# Kritische Auseinandersetzung mit den Sitzungsunterlagen zur Kreistagssitzung am 13.2.23

Sehr geehrte Kreisrätinnen und Kreisräte,

in diesem Dokument soll es um eine kritische Auseinandersetzung mit den, zu dieser Sitzung vorgelegten, Sitzungsunterlagen gehen.

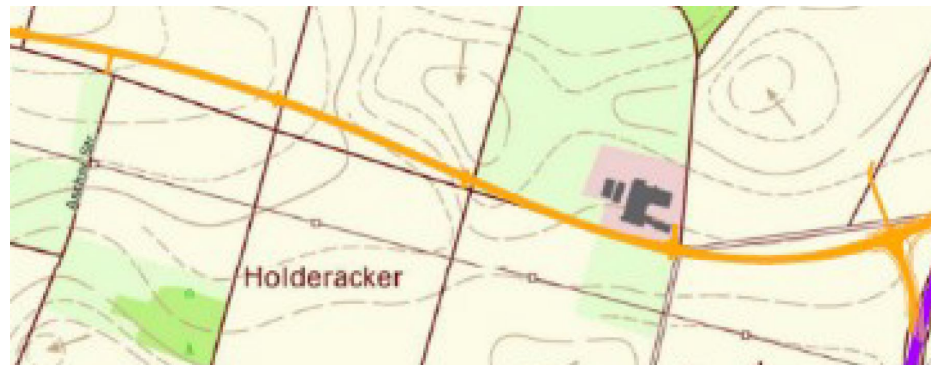
Dass diese nie eine ernsthafte Planungsvariante war, sieht man an der lieblosen Ausgestaltung dieser dicht aufeinanderfolgenden 90°-Kurven. Bei den anderen Varianten hatte man nicht die Hemmung

Felder zu durchqueren. Zu einer attraktiveren Routenführung wären die Planer sicher auch im Stande gewesen und hätten sich trotzdem stark am Wegnetz orientieren können. Falls sie also eine Straße auf der Alb wollen, aus einem Grund, der ein anderer ist, als Sonderbuch und die Menschen jenseits des Lautertals mit Blaubeuren zu verbinden, sollten Sie ernsthaft erwägen, uns Sonderbucher, die

Erholungssuchenden Äbler, Blaubeurer und Touristen mit dieser Straße zu verschonen. Fordern sie in diesem Fall einfach, die Trasse 1 in ihrer Linie etwas gefälliger zu gestalten und auf dem Stück von den Hessenhöfen bis zur S-Kurve einen Feldwirtschaftsweg dazu zu planen, denn es gäbe sonst ein Problem mit der Felderzuwegung – und das hätten wir auch bei Trasse 2, dem Römersträßle.
